Autorità di Bacino Distrettuale dell'Appennino Meridionale

Decreto *523*

Art. 1 - Di adottare il "*Progetto di Variante al Piano Stralcio per l'Assetto Idrogeologico-Rischio di frana*" ai sensi dell'*art.12, co. 7 del D.M. n. 294 del 25.10.2016* alla porzione di territorio del *Comune di Napoli*, alla *via Masseria Grande, 12 (quartiere Pianura)*.

**PROPOSTA DI VARIANTE AL PSAI RISCHIO DA FRANA
COMUNE DI NAPOLI – LOC. VIA MASSERIA GRANDE, 12**

CARTA DELLA PERICOLOSITA' DA FRANA

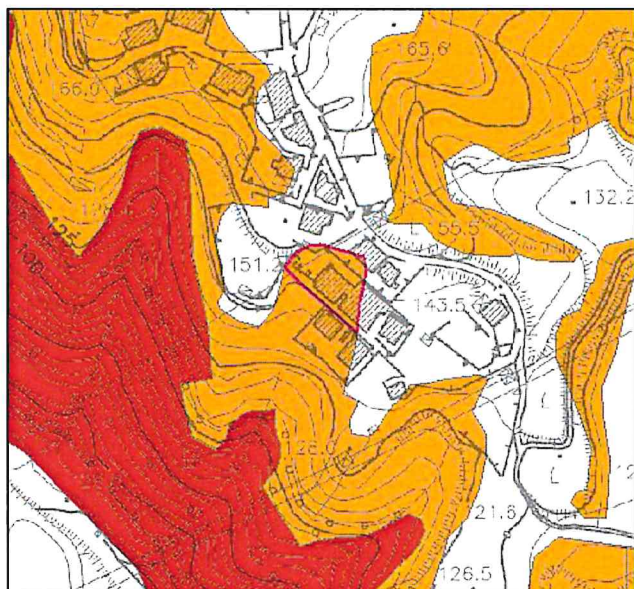
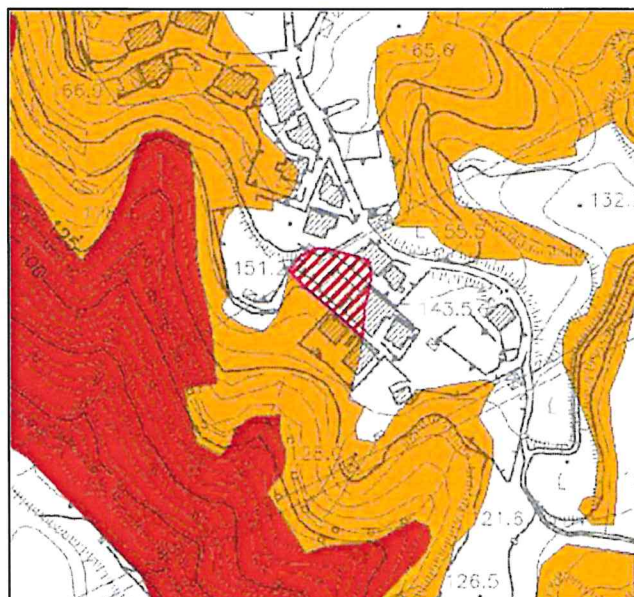
Tenuto conto di tutto quanto sopra riportato, si ritiene di poter procedere alla modifica della perimetrazione della porzione di territorio del *Comune di Napoli*, del settore di pendio individuato alla *Via Masseria Grande, 12 (quartiere Pianura)*: da area a "*pericolosità elevata - P3*" ad "*Area declassata*" per la presenza di opere di contenimento nella *Carta della Pericolosità da frana* e da area a "*rischio elevato - R3*" ad "*area a rischio medio -R2*" nella *Carta del Rischio da frana del PSAI*.

Art. 3 - L'area oggetto di modifica sarà perimetrata nella *Carta della Pericolosità da frana* come “*area declassata*” a seguito della realizzazione di opere di contenimento e, pertanto, sarà oggetto di monitoraggio e manutenzione delle opere murarie esistenti a cura e responsabilità del richiedente la modifica e con dovuta comunicazione sull'esito delle attività all'amministrazione comunale.
